Naše zn. 599/2025-SŽ-SSV-Ú3
Listů/příloh 3/2

Věc: Vysvětlení/ změna/ doplnění zadávací dokumentace č. 2
„Rekonstrukce TZZ Přelouč – Prachovice“

DETAIL ULOŽENÍ TRATIVODU DO BET.LOŽE

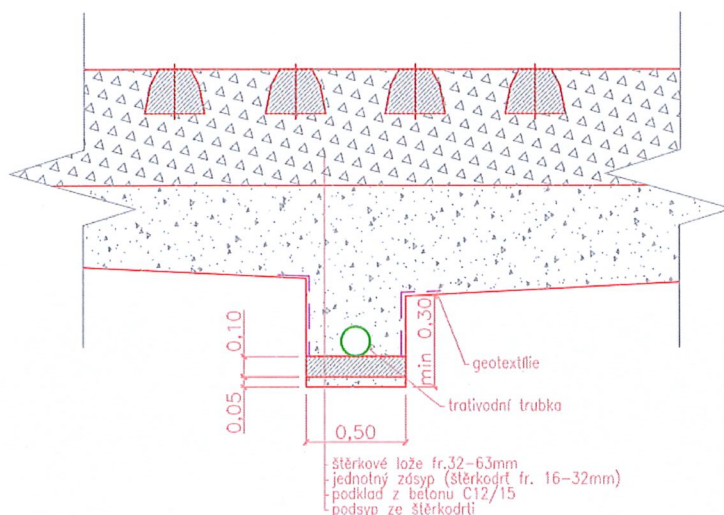
„V dokumentaci D.2.1.1 ŽST Heřmanův Městec, železniční svršek a spodek, objekt ŽST Heřmanův Městec, železniční svršek a spodek, je v bodě 7.3.6 uvedeno ustanovení týkající se drenáží. Podle něj mají být všechny drenáže navrženy s podélným spádem menším než 5 ‰ založeny na 10cm betonové lavici. Dokumentace rovněž obsahuje příslušné schéma.

Prosím o potvrzení, že ostatní drenáže navržené s podélným spádem větším než 5 ‰ mají být realizovány bez betonové lavice. Pokud ano, žádáme o přiložení detailu provedení.

V případě realizace části drenáží bez betonového podkladu, úseky š117 – š118 o délce 29,6 m a š101 – š103 – š107 o délce 174,6 m, prosíme o určení rozpočtové položky."

Trativody budou realizovány dle popisu v TZ, část 7.3.6, tj. při sklonu méně jak 5 ‰ budou uloženy do vrstvy z betonu C12/15 tl. 100 mm, přičemž ostatní sklony (5 a více promile) budou realizovány bez této vrstvy betonového lože a budou ukládány přímo na vrstvu ze šterkodrti tl. 50 mm dle VL Ž 3.21. Řez je tedy úplně stejný, pouze odpadá vrstva podkladního betonu.

Položky TRATIVODY KOMPL Z TRUB Z PLAST HM DN DO 150MM nerozlišují druh uložení. Je shodná pro oba typy. Soupis prací nebude upraven.
